Sitzungsvorlage
Gemeinderat

zu TOP 7 a-d) öffentlich (Presse: ja)	Amt	Ortsbauamt
zu TOP () nichtöffentlich	Aktenzeichen:	632.6
Sitzung am: 24. September 2019	Datum:	16.09.2019
Neubau eines Kunstrasenspielfeldes auf Gemarkung Hilzingen

Gemeinde Hilzingen, Sportanlage bei den Hegau-Hallen

Neubau Kunstrasenspielfeld; Erläuterungen zur Entwurfs-Planung auf der Grundlage der Variante 1 A der Vorplanung (reduziertes Ausbauprogramm)
Geänderte Bauausführung / Verfüllung des Kunstrasens mit Kork-Granulat anstelle Gummigranulat

Regelquerschnitt Kunststoffrasen Typ 6 1|10

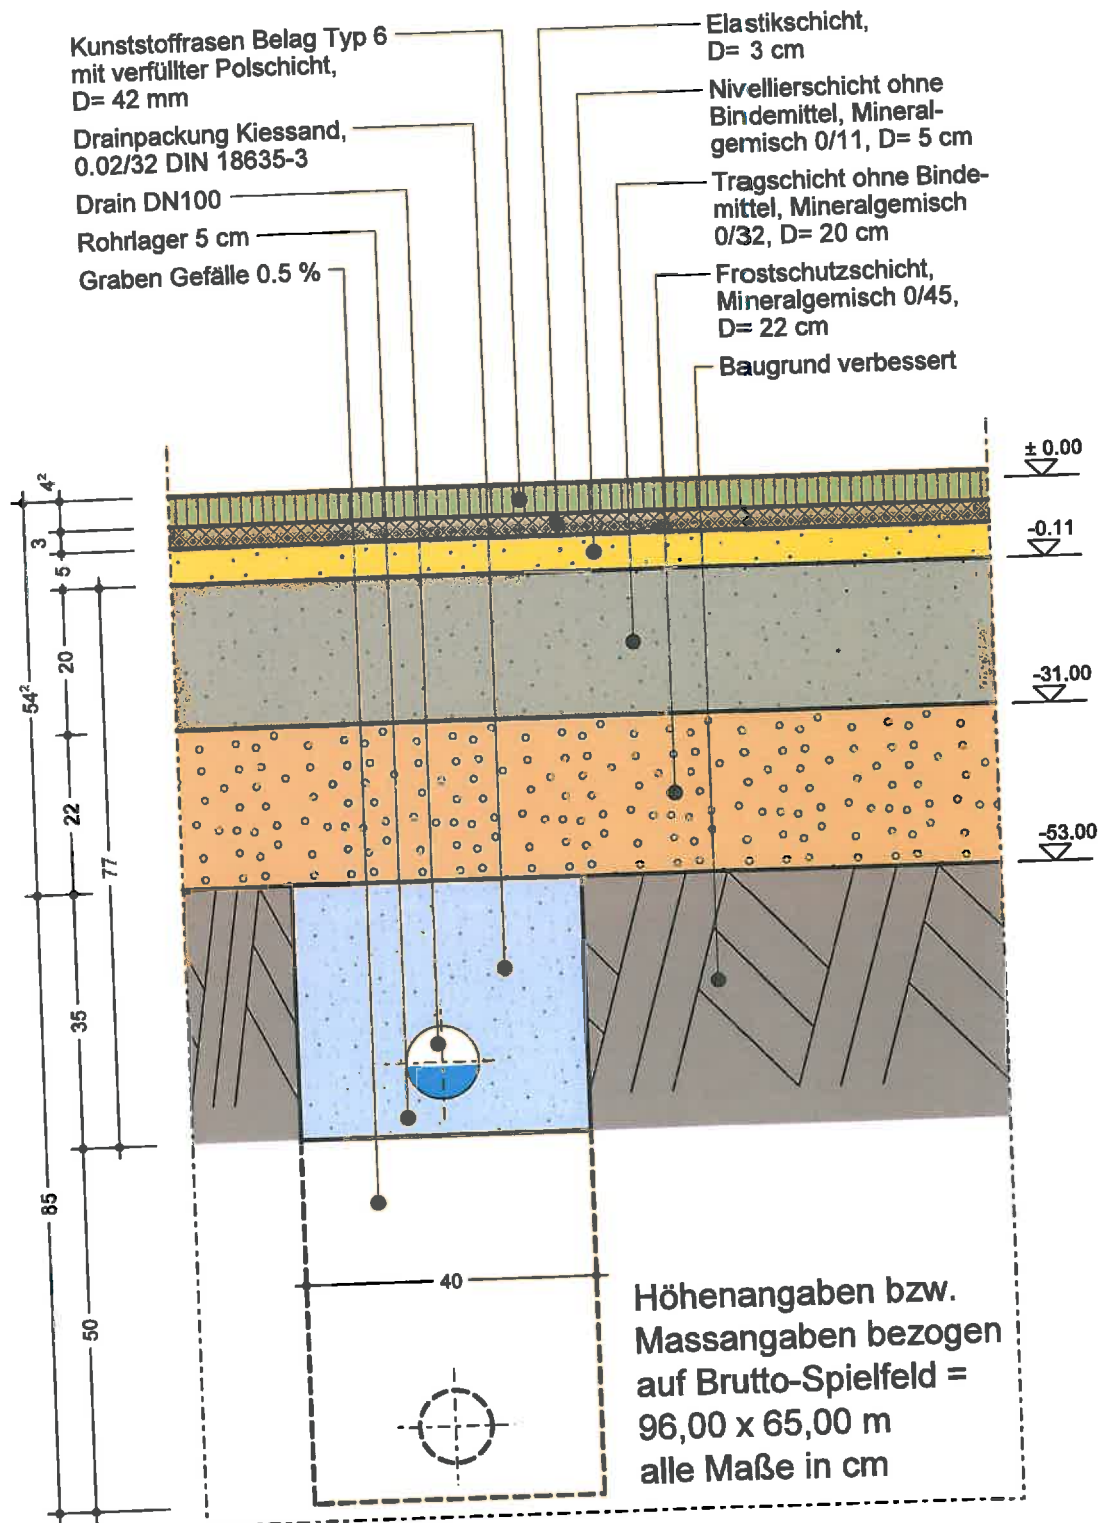
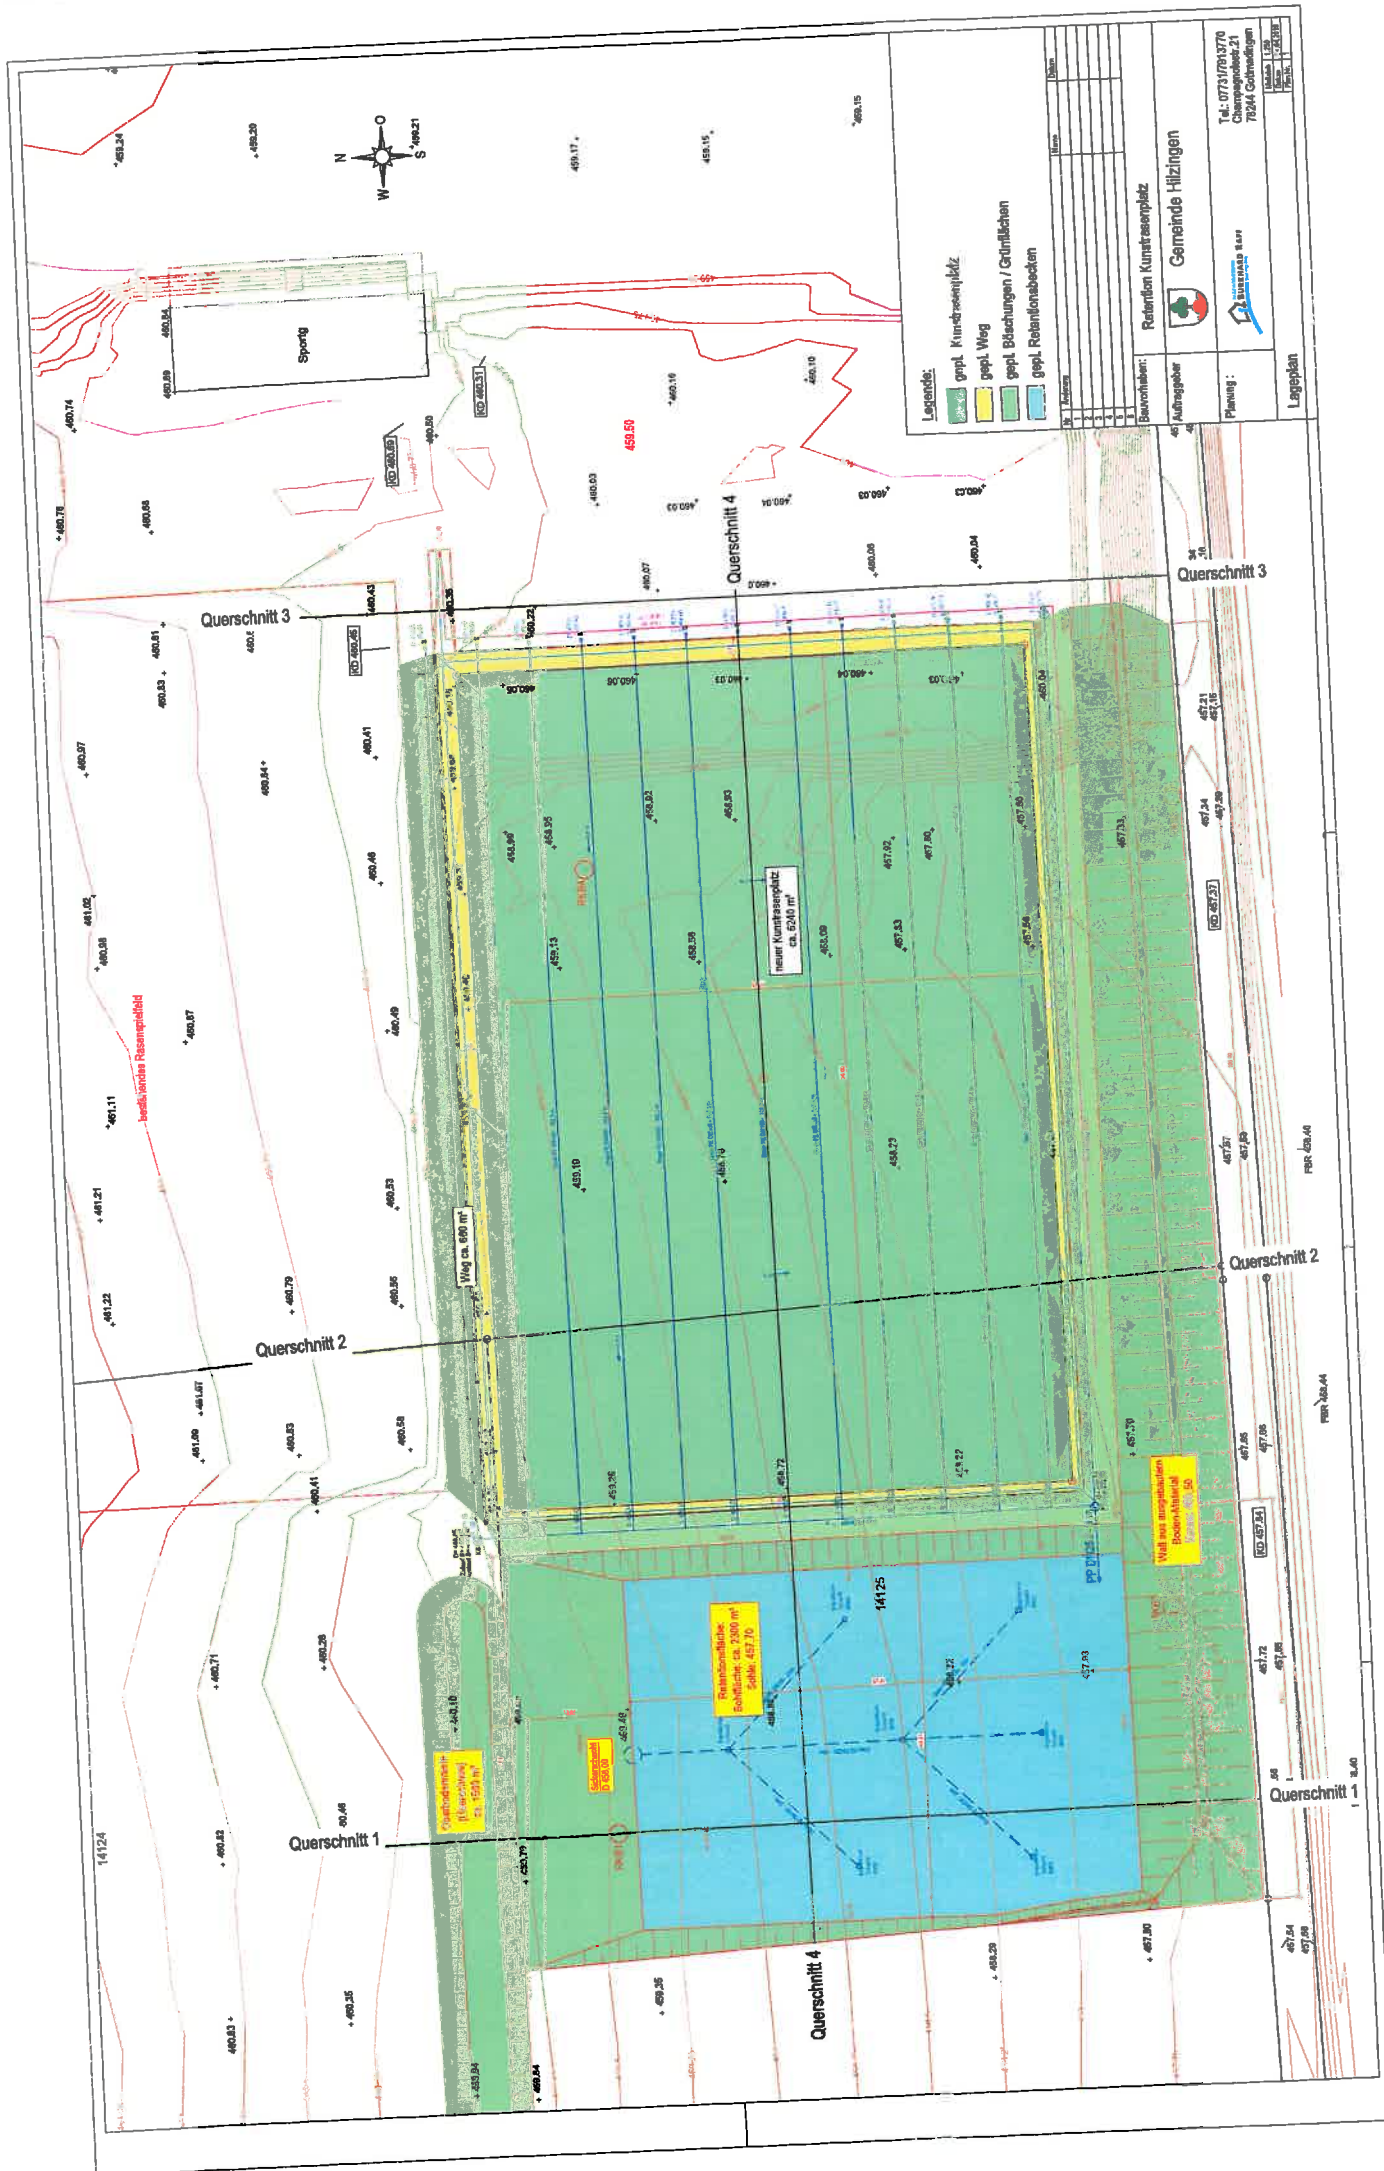
Der aktuelle Bauentwurf für das neue Kunstrasenspielfeld sieht bisher den Typ 6 vor, Polverfüllung mit 25 kg/m² Quarzsand im unteren Bereich und 5-6 kg/m² SBR-Granulat, kunststoffummantelt, Farbe Grün.

Korkgranulat liegt derzeit bei ca. 3.100 €/to. Aufgrund des geringen spezifischen Gewichtes bei Kork liegen die Kosten pro m² bei empfohlenen 1,5 kg bei rund 4,65 €. Bei der aktuellen Planung liegt der Ansatz für das SBR-Granulat, kunststoffummantelt grün, 7,5 kg/m² bei knapp 8,00 € pro m². Der vorbeschriebene Kunststoffrasen-Belag aus gemischter Faser (der bei der Verwendung von Kork zum Einsatz kommen sollte) liegt derzeit bei ca. 18,50/m² und liegt damit ca. 1,50 € höher als der bisher kalkulierte Langflor-Kunstrasen. Einschließlich einer anteiligen Linierung würde das aktuell Mehrkosten von ca. 10.000 € bedeuten, wäre aber durch die geringere Menge an Materialien der Polverfüllung zu kompensieren, wenn Kork zum Einsatz kommt. Bei Verwendung von Kork als oberes Infill sind daher aus jetziger Sicht keine Mehrkosten zu erwarten.

Verwaltung, Nutzer/Verein und Planer haben daher am 21.08.2019 über das Problem beraten und sind zum Ergebnis gekommen, beim geplanten Kunstrasenspielfeld kein Kunststoffgranulat mehr zu verwenden. Stattdessen soll Korkgranulat zum Einsatz kommen.

Kunstrasenspielfeld
Das Kunstrasenspielfeld ist mit einer Elastikschicht unterlegt. Sie besteht aus kunststoffgebundenem Granulat aus Reifenrecyclat. Sie ist notwendig um sportfunktionellen Anforderungen (Kraftabbau usw.) gerecht zu werden. Darauf wird der Kunstrasenflor verlegt, hier der Typ 6 nach DIN EN 14877, der für Fußballsport alle Anforderungen erfüllt. Es handelt sich dabei um einen pulverfüllten Kunstrasen, dessen Florlänge 40-42 mm beträgt. Der Kunstrasenflor wird schwimmend auf die Elastikschicht verlegt, danach die Pulverfüllung eingebracht. Sie besteht im unteren Bereich aus Quarzsand und im oberen Bereich aus Korkgranulat. Für die Pulverfüllung werden bei der geplanten Fläche (6.250 m²) 160 t Quarzsand und 10 t Kork-Granulat benötigt.
